# CHUM Centre-ville

Mémoire de Projet Montréal relatif à l'implantation du  
nouveau CHUM sur le site de l'actuel hôpital Saint-Luc

Présenté à l'Office de consultation publique de Montréal

Décembre 2006

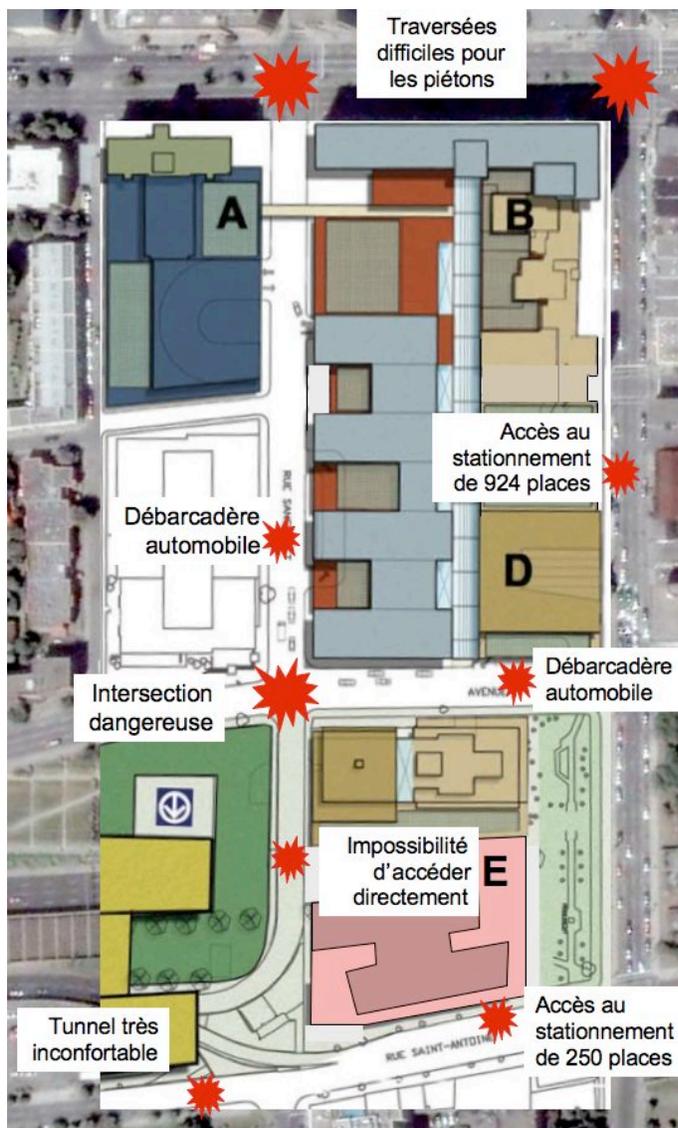
L'examen des plans préliminaires du nouveau CHUM permet de constater que la partie la moins dense du projet, là où l'utilisation du sol serait la moins intensive, est précisément celle correspondant aux bâtiments anciens. Du côté de la rue Sanguinet, l'immeuble accueillant les unités d'hospitalisation culminera à 18 étages de hauteur. En façade Saint-Denis, celle-ci ne sera toutefois que de 6 étages : le rez-de-chaussée et les premier et second étages constitueraient un vaste hall d'accueil, le centre d'oncologie serait situé au troisième, la clinique externe au quatrième, le centre de médecine de jour au cinquième, alors que le dernier étage serait réservé à l'enseignement. À 4 750 m<sup>2</sup> chacun, ces six planchers totalisent 23 750 m<sup>2</sup>. L'essentiel de ces superficies, ainsi que les volumes correspondants, pourrait être récupéré en incorporant les immeubles anciens au projet. Si cela devait ne pas suffire, soit on utiliserait plus intensivement une autre partie du site, soit on ajouterait un immeuble au projet (voir page 7).

Sur ce sujet de la destruction ou de l'intégration au projet des bâtiments anciens présents sur le site, il faut aussi s'intéresser aux constructions en souterrain. L'examen des plans préliminaires du nouveau CHUM révèle l'intention de construire cinq étages en sous-sol :

Aux plans actuels, l'espace mécanique du troisième sous-sol et le service de radio-oncologie occupent en partie l'emplacement de l'église Trinity / Saint-Sauveur. Il serait toutefois aisé de les aligner le long de la rue Sanguinet, plutôt que de la rue Viger. Quant aux vestiaires des employés, ils pourraient être relogés à de nombreux endroits.

En dernière analyse, tout ce qui motive donc la destruction de l'église Trinity / Saint-Sauveur et des autres bâtiments anciens occupant le site est la volonté de construire quatre étages de stationnements en souterrain, totalisant 924 places.

- *Rénover et intégrer au projet du nouveau CHUM l'église Trinity / Saint-Sauveur ainsi que les autres bâtiments anciens occupant l'îlot D du site.*
- *Abaisser le nombre d'espaces de stationnement en souterrain prévus à l'îlot D de 924 à 400 places, de façon à ce que la fonction stationnement n'entre plus en conflit avec la rénovation et l'intégration au projet de l'église Trinity / Saint-Sauveur et des autres bâtiments anciens présents sur le site.*

Esplanade piétonne créée au cœur du *Quartier de la santé* du fait de la fermeture de la sortie Sanguinet de l'autoroute Ville-Marie

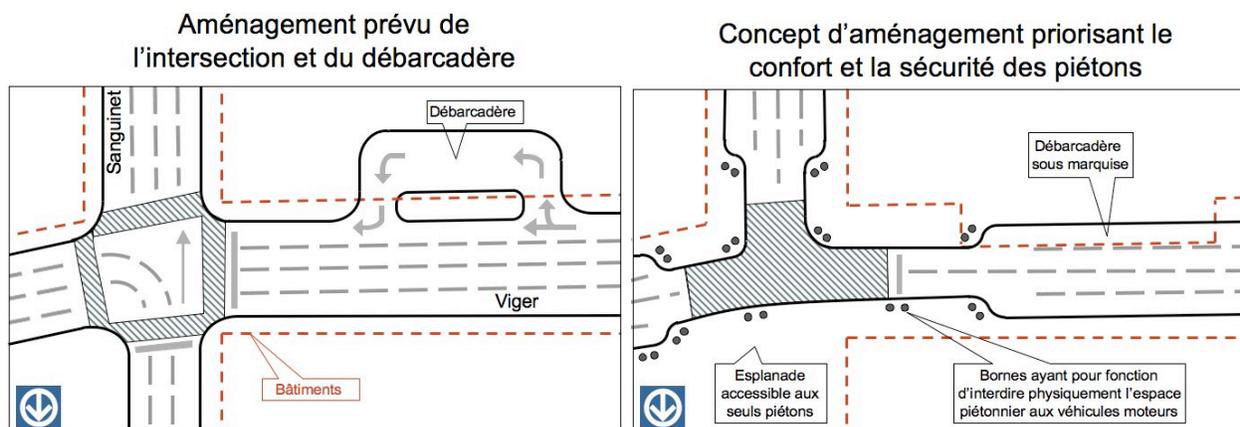
En contrepartie de ces modestes désagréments pour les automobilistes confortablement installés dans leur véhicule, on créerait une situation à tous égards idéale pour les piétons en aménageant à leur bénéfice exclusif une vaste esplanade au cœur même du nouveau *Quartier de la santé*.

On constate à la figure ci-contre qu'à partir de la station de métro Champ-de-Mars, les piétons accéderaient directement à l'îlot E du nouveau CHUM, où seront logés les cliniques externes (dans l'actuel immeuble Videotron) et le centre de recherches (nouvel immeuble de 18 étages). Anticipant le *Quartier de la santé*, nous illustrons un îlot F pouvant accueillir un immeuble donnant lui aussi sur l'esplanade piétonne. Si l'intégration au projet de l'église Trinity / Saint-Sauveur devait obliger à trouver ailleurs des superficies d'accueil pour les fonctions hospitalières, cet îlot F serait la destination toute indiquée.

Concluons qu'il est à nos yeux impensable que l'on songe à loger le nouveau CHUM sur ce site sans fermer la sortie Sanguinet de l'autoroute Ville-Marie. En plus de créer une situation impossible pour les piétons, le maintien de cette sortie autoroutière ferait paraître ridicule toute prétention d'utiliser le nouveau CHUM comme bougie d'allumage de la création d'un nouveau quartier. Nous sommes par ailleurs d'avis que la fermeture de la sortie d'autoroute ne doit pas avoir pour objectif de prolonger la rue Sanguinet jusqu'à la rue Gosford, de façon à rétablir la situation qui prévalait il y a 35 ans. Pour cause, ce dont Montréal a besoin aujourd'hui, ce n'est pas de 135 mètres supplémentaires de rues où faire circuler des véhicules moteurs, mais bien d'espace où les piétons puissent par milliers déambuler en tout confort et en toute sécurité.

- *Fermer définitivement la sortie Sanguinet de l'autoroute Ville-Marie. Les véhicules provenant de l'Ouest utiliseront la sortie située entre Radio-Canada et l'usine d'embouteillage Molson, environ un kilomètre plus à l'Est.*
- *Aménager une vaste esplanade piétonne au pourtour de la station de métro Champ-de-Mars, permettant aux usagers du transport collectif et autres piétons d'accéder de façon sécuritaire et confortable aux immeubles des îlots E et F du nouveau CHUM et du futur Quartier de la santé.*

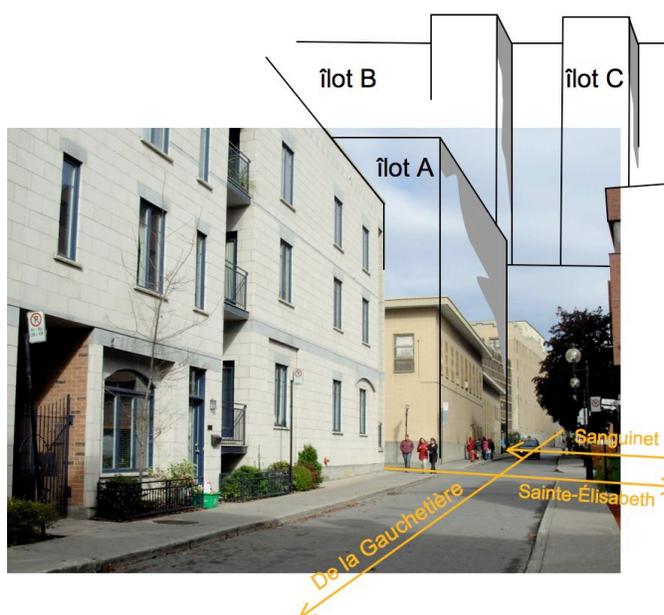
On aura noté au dessin de droite la présence de bornes ayant pour fonction d'interdire l'espace piétonnier aux véhicules moteurs. L'expérience montre que l'automobile se glisse partout où il lui est physiquement possible de le faire et ce, quoi que dise la réglementation. L'actuelle esplanade piétonne du métro Champ-de-Mars en offre une excellente illustration : certaines journées, on y compte jusqu'à dix véhicules stationnés; qu'un livreur de boissons gazeuses ou de croustilles décide de reculer son énorme camion jusqu'aux portes de la station, prétendument pour approvisionner le modeste dépanneur qui s'y trouve, et les piétons n'ont tout simplement plus nulle part où passer. Le seul moyen de mettre fin à ces situations consiste à interdire l'accès aux espaces visés par le recours aux dispositifs physiques appropriés.

Les plans du nouveau CHUM comprennent deux débarcadères automobiles, l'un sur Viger, l'autre sur Sanguinet. S'agissant de débarcadères protégés, les véhicules couperont le trottoir une première fois à l'entrée, une seconde fois à la sortie. Par ailleurs, quand un grand nombre de véhicules se présenteront simultanément, le trottoir lui-même sera envahi par des véhicules à l'arrêt, comme cela est si courant devant le Palais de justice, à l'intersection des rues Saint-Antoine et Saint-Laurent. Voilà comment par le mode d'aménagement retenu, on donne la priorité à ceux qui se déplacent en automobile au détriment de ceux qui marchent.

Il existe une autre façon d'aménager un débarcadère automobile protégé sans aucunement nuire aux piétons : couvrir le trottoir d'une marquise. C'est à cette solution qu'ont recouru deux grands hôtels de Montréal, le Reine-Élisabeth et le Ritz. Une automobile qui s'y présente n'empêche aucunement les piétons de continuer à déambuler paisiblement, pour cette raison évidente et simple qu'il n'existe aucune possibilité physique de conflit entre les deux. Si on peut admettre que les automobiles traversent un trottoir

- *Remplacer les deux débarcadères automobiles prévus aux plans par des marquises, de façon à donner clairement la priorité à ceux qui se rendront au nouveau CHUM par transport collectif ou à pied, plutôt qu'en automobile.*
